Lega – UDC

Interpellanza verbale:

Nuova illuminazione pubblica e vegetazione adiacente

Arosio

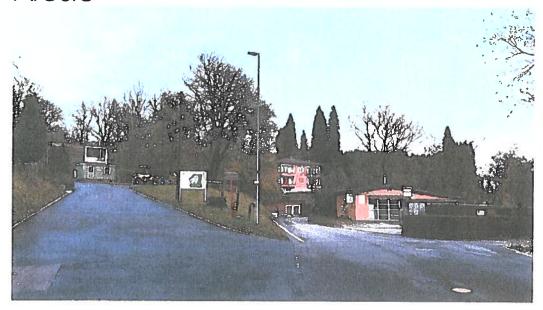
Ne approfitto pure per segnalare la mancanza di punti luce in alcuni siti. Per esempio ad Arosio all'incrocio due strade ex Teatro, la lampada è posata sulla strada che scende dal nucleo Arosio, mentre l'altro lato strada cantonale Arosio-Mugena, ne è sprovvisto e di conseguenza buio. Proprio su questo lato, è ubicata la fermata di auto postale. La situazione è precaria e potrebbe mettere a rischio l'utenza in attesa del mezzo pubblico. Sono a conoscenza che la pensilina verrà spostata sul lato opposto strada. Questo non cambierà alcunché, dato che il lato cantonale rimarrà comunque al buio.

Facendo mente locale, rammento che in entrambi i casi, in precedenza era presente una lampada che irradiava a 360°, illuminando entrambi i campi stradali.

Vezio

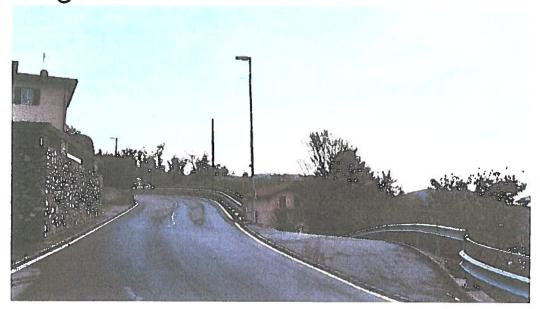
A Vezio, arrivando dal ponte Busgnone all'altezza ecocentro, si presenta la stessa identica configurazione di Arosio e Mugena. Ma in questo caso, il bivio strada cantonale-comunale, è correttamente illuminato da due lampade opposte a 180°.
